**Supporto in ceramica per il grill nei microonde compatti
a partire dalla data di produzione successiva alla settimana 15 del 2008****MODELLI INTERESSATI**

EMWK 1050.0 - EMWG 1050.0 - MWGC 610.1

NUOVO SUPPORTO

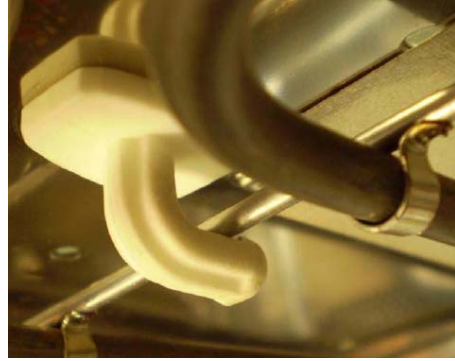
Nuovo sistema con le seguenti migliorie:

- maggiore facilità di sostituzione (non è più necessario smontare l'apparecchio)
- soltanto un pezzo non serve più (rondella metallica per il fissaggio del vecchio supporto in ceramica)
- maggiore facilità di pulizia del supporto in ceramica (può essere estratto per la pulizia).

Autobloccante dopo una rotazione di 90° nell'apertura

Il nuovo supporto in ceramica poco prima dell'inserimento in una apposita apertura

Il nuovo supporto in ceramica dopo l'inserimento in una apposita apertura e la rotazione di 90°

Il nuovo supporto grill non è sostituibile sugli apparecchi prodotti prima della settimana 15 del 2008.
